Maciej Garbowski
ul. Opolska 52
47-120 Zawadzkie

Wasz znak: WOOŚ.4221.49.2026.AW.2
WOOŚ.4221.49.2026.AW.3

Regionalna Dyrekcja Ochrony
Środowiska w Opolu
ul. Firmowa 1
45-594 OPOLE

Dotyczy: odpowiedzi na wezwanie przesłane pismem nr WOOŚ.4221.49.2026.AW.2 z dnia 14 lipiec 2026 oraz nr WOOŚ.4221.49.2026.AW.3 z dnia 29 lipiec 2026

MAPA ODLEGŁOŚCI TERENU PRZEDSIĘWZIĘCIA
OD INNYCH OBIEKTÓW/TERENÓW

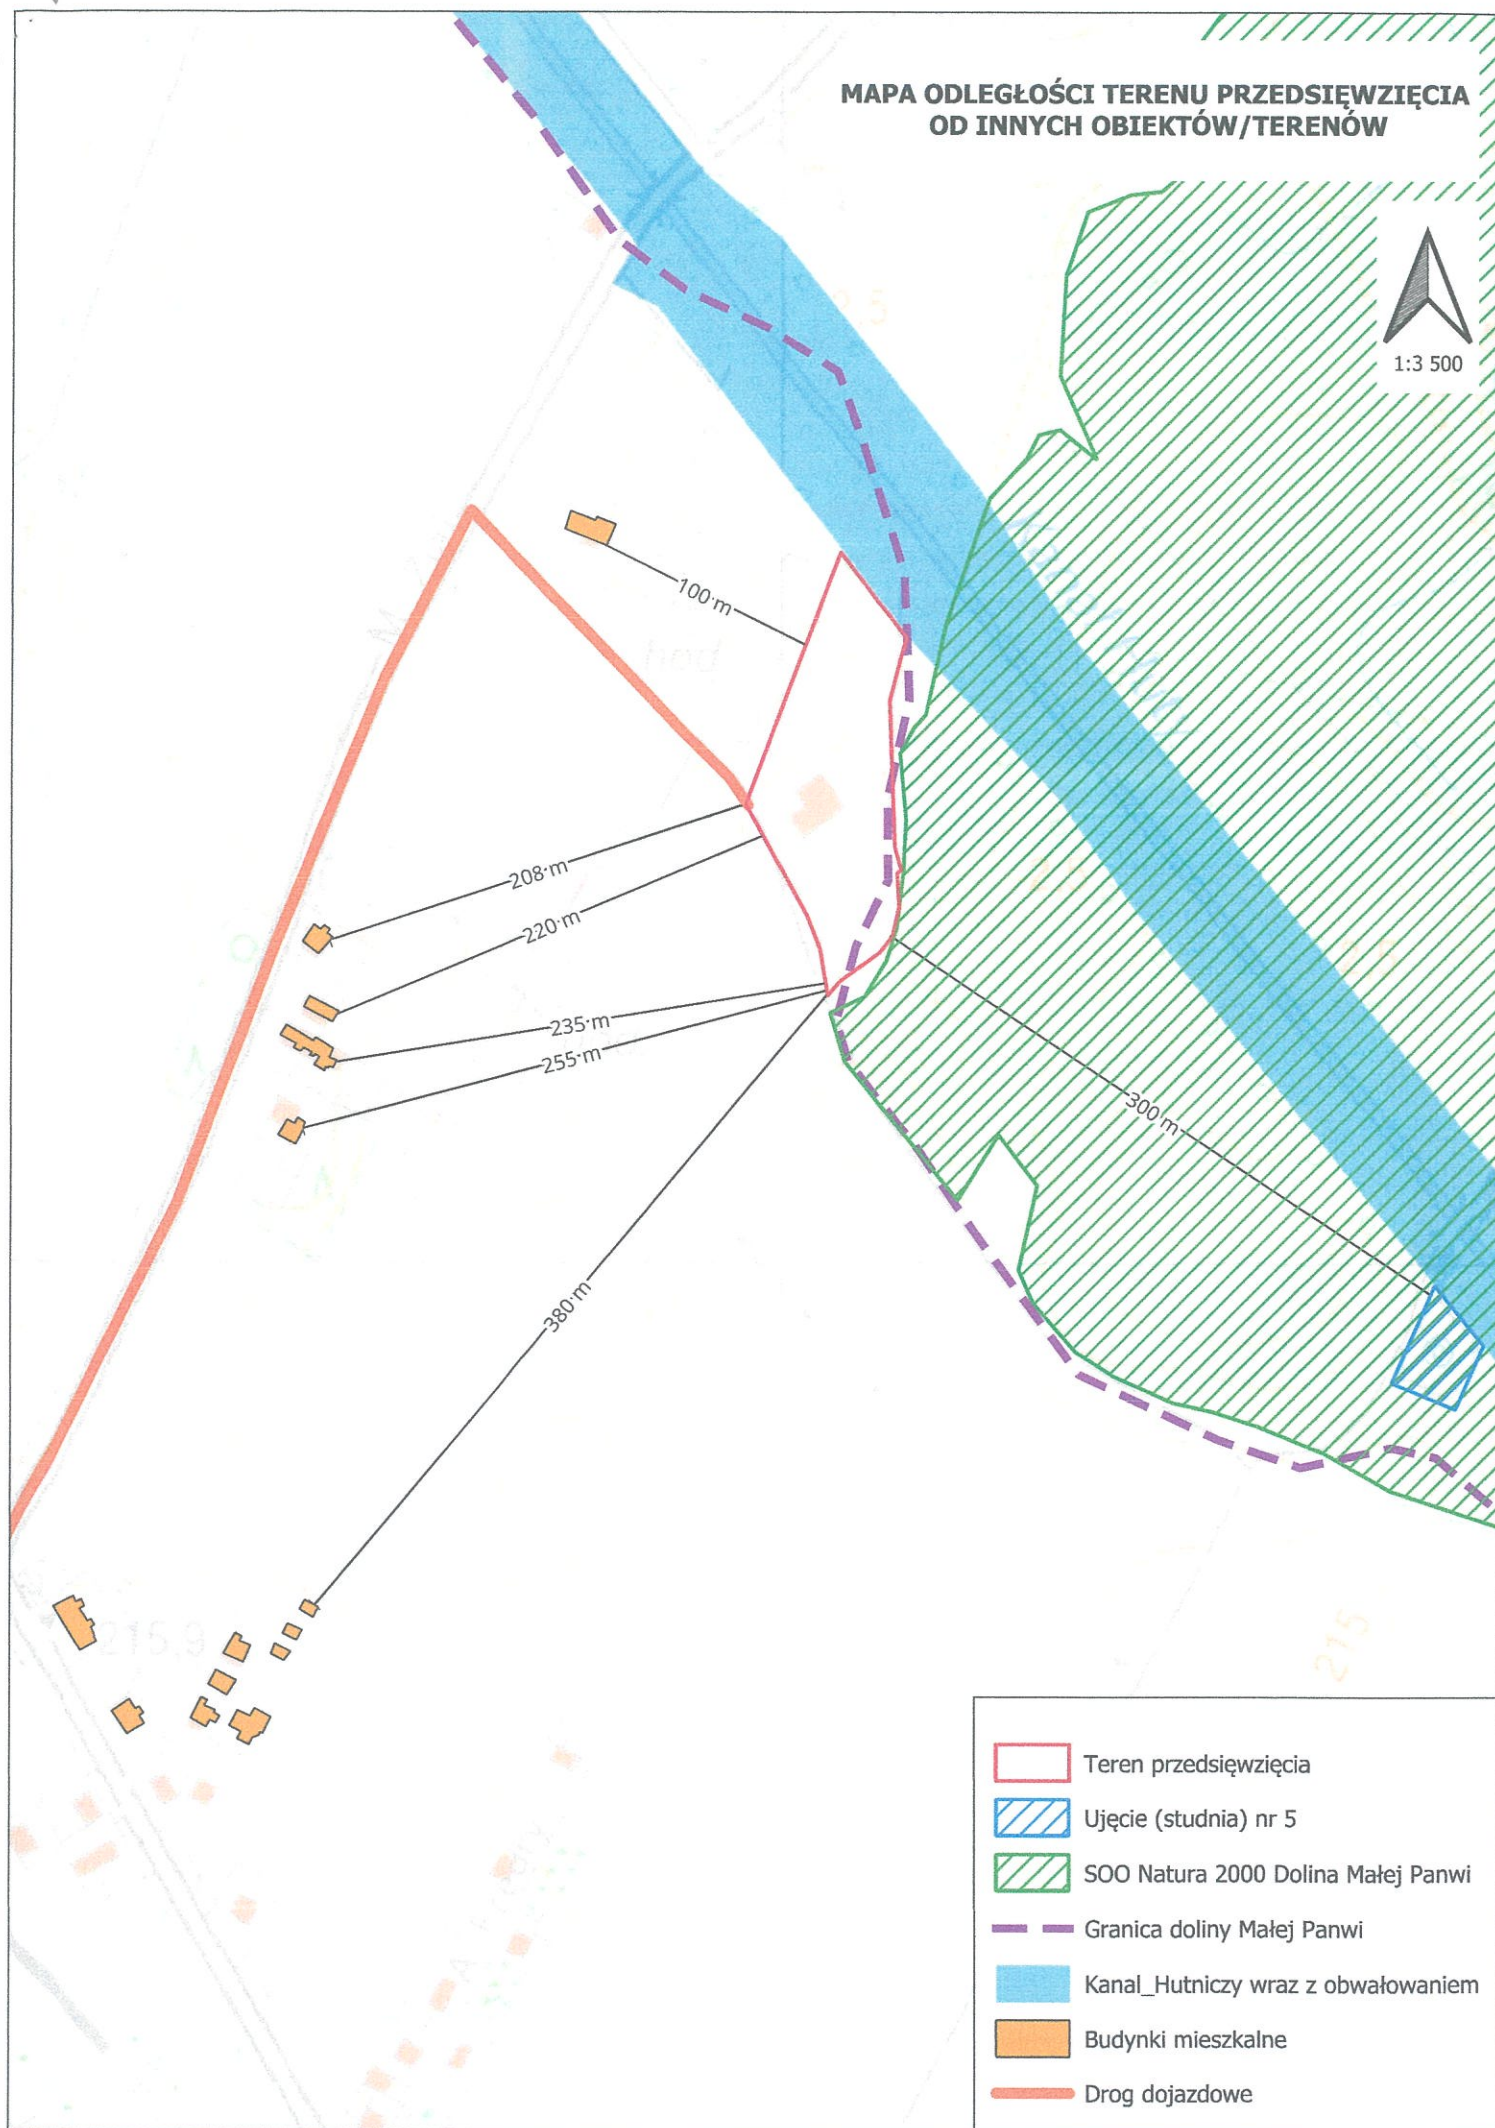
Ad.8

Mapę z odległościami terenu przedsięwzięcia w stosunku do najbliższych obiektów/obszarów szczególnych, w tym chronionych, przedstawiono w załączeniu do niniejszych odpowiedzi.
